**INFORME DE HITO DE CONTROL
N°020-2024-OCI/2961-SCC**

**IOARR: “CONSTRUCCIÓN DE CERCO PERIMÉTRICO Y
NICHOS; EN EL (LA) CEMENTERIO MUNICIPAL
COCHAMARCA DISTRITO DE COCHAMARCA, PROVINCIA
DE OYÓN, DEPARTAMENTO DE LIMA” META I – CERCO
PERIMÉTRICO CON CUI N°2602375**

HITO DE CONTROL N° 03 – EJECUCIÓN DE LA OBRA

Imagen n°01, 02 y 03: Segregación y grietas en las columnas del cerco perimétrico

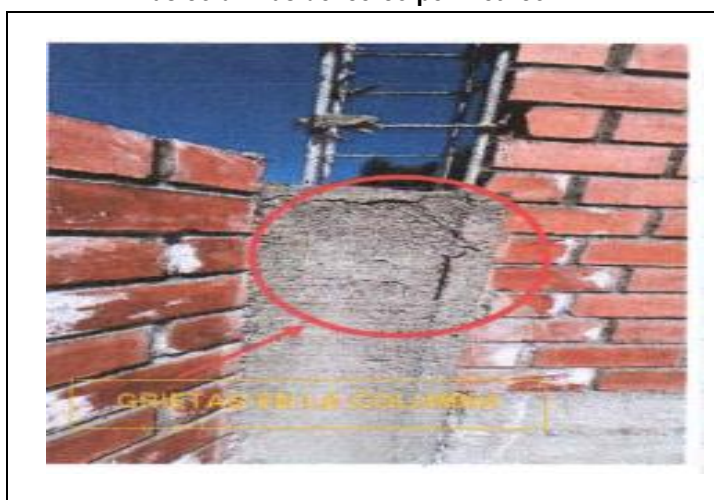
○ Segregación y grietas en las columnas del cerco perimétrico

En las imágenes n° 01, 02 y 03 se puede observar que las columnas del cerco perimétrico de la IOARR presentan deficiencias en su construcción por la presencia de grietas y cangrejas, lo cual, contraviene a lo que exige el numeral 10.9 del artículo 10 de la Norma E.070 Albañilería del Reglamento Nacional de Edificaciones, donde se establece que:

“(...) El procedimiento de colocación y consolidación del concreto liquido dentro de las celdas de las unidades, como elementos de concreto armado, deberá garantizar la ocupación total del espacio y la ausencia de cangrejas (...)”

Asimismo, por la presencia excesiva de fallas en las columnas de todo el perímetro del cerco, la comisión de control podría deducir que se estaría haciendo un mal uso del vibrador de concreto o no se estaría utilizando dicho equipo a pesar que el análisis de costos unitarios establece que este forma parte del equipamiento de la partida 02.03.02.01 COLUMNAS, CONCRETO $f'c=175$ kg/cm², tal como se muestra a continuación:

Imagen n°07: Distanciamientos de los estribos en las vigas del cerco perimétrico

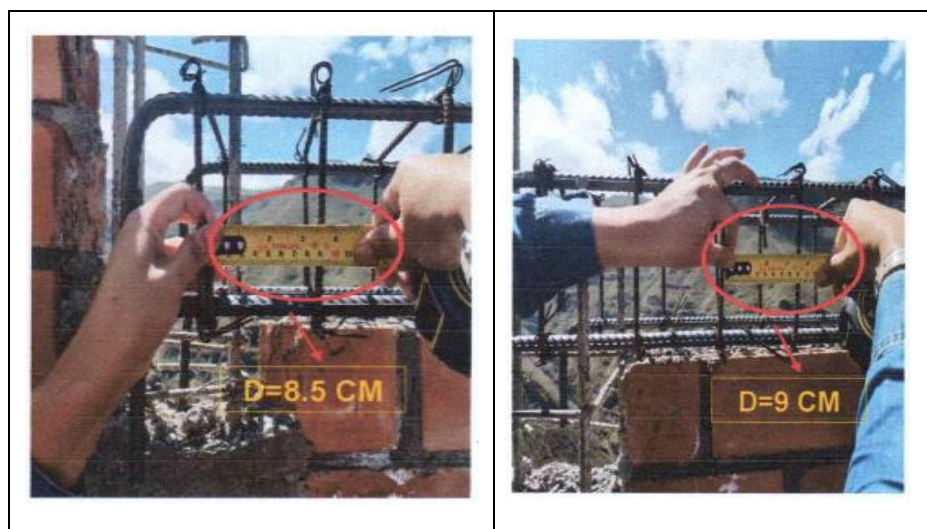
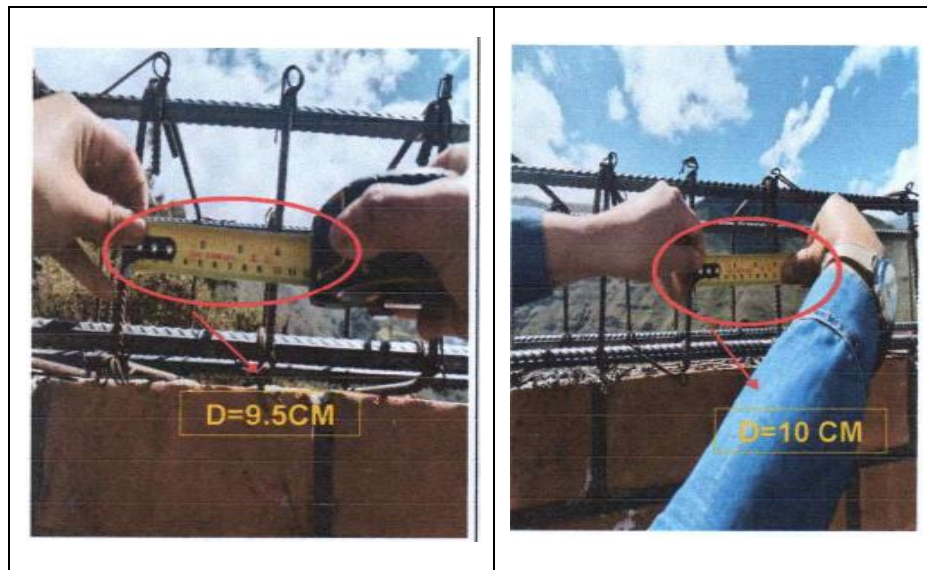
○ Distanciamientos irregulares en los estribos de las vigas del cerco perimétrico

En las imágenes n° 8,9,10 y 11 se puede observar la distribución de los estribos de las vigas, lo cual, debió de regirse a lo dispuesto en el plano PD-01 (Cerco Perimétrico Planta y Detalles) donde se establece que el espaciamiento se respetará de acuerdo a lo siguiente:

“(...) 1@ 0.05, 4 @0.10, Rto @ 0.20 (...)”

Sin embargo, se aprecia que los estribos de las vigas en la sección de 4@ 0.10 tienen distanciamientos irregulares de 8.5 cm, 9 cm, 9.5 cm y 10 cm y 44 cm, lo cual contraviene lo exigido en el plano PD-01.
